福島第一原子力発電所 特定原子力施設に係る実施計画の  
変更認可申請（2020年度までの放射性固体廃棄物等の発生  
量予測の更新及び仮設保管設備の撤去に伴う変更）に係る審  
査について

令和2年1月6日

原子力規制委員会

図1 仮設保管設備(テント)の解体作業手順

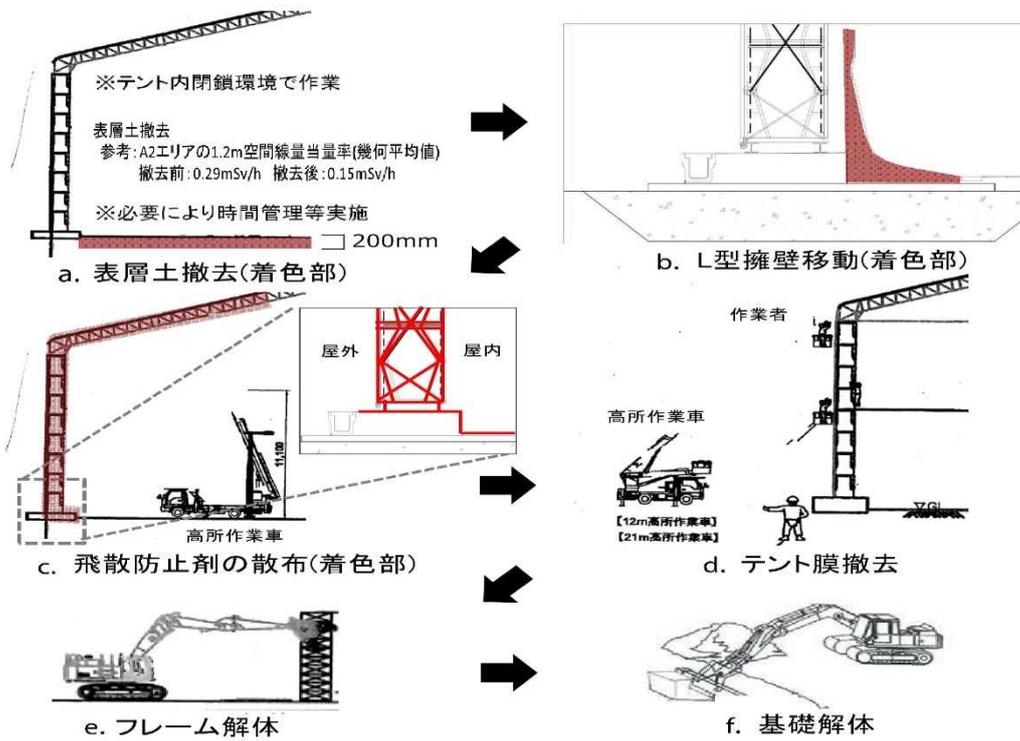
変更認可申請は、仮設保管設備(テント)の解体作業における、解体作業手順及び飛散防止策を以下のとおりとしている。(図1参照)

- a. テント扉閉鎖状態にて表層土撤去を行う
- b. テント扉閉鎖状態にてL型擁壁を移動する
- c. テント膜撤去前に飛散防止剤の散布を行い、ダストの飛散防止を図る
- d. テント膜の撤去を行う。以降の解体作業の間中は、ダストモニタを設置し空気中の放射性物質濃度の有意な変化を確認した場合は、速やかに作業を中断し散水等の対策を必要に応じて実施する
- e. 柱・梁解体を行う。必要により解体箇所へ散水を行いダストの飛散防止対策を講じる
- f. 基礎解体を行う。必要により解体箇所へ散水を行いダストの飛散防止対策を講じる

- a. 表層土の撤去(図1参照)
- b. 待機場所(テント外の低線量エリア)の活用

度の監視等の手順及び管理を実施することとしており、作業時に空気中の放射性物質濃度の異常が確認された場合は、作業を中止し、必要な対策を講じること等、適切な措置が実施されることを確認した。

規制委員会は、仮設保管設備(テント)の解体作業について、最初に汚染されている表層土の撤去を行い、雰囲気線量率の低減を図ること、必要時以外はテント外に退避すること、遮蔽付き重機を使用し作業すること等により、作業者の被ばく線量を可能な限り低減する措置が講じられることを確認した。
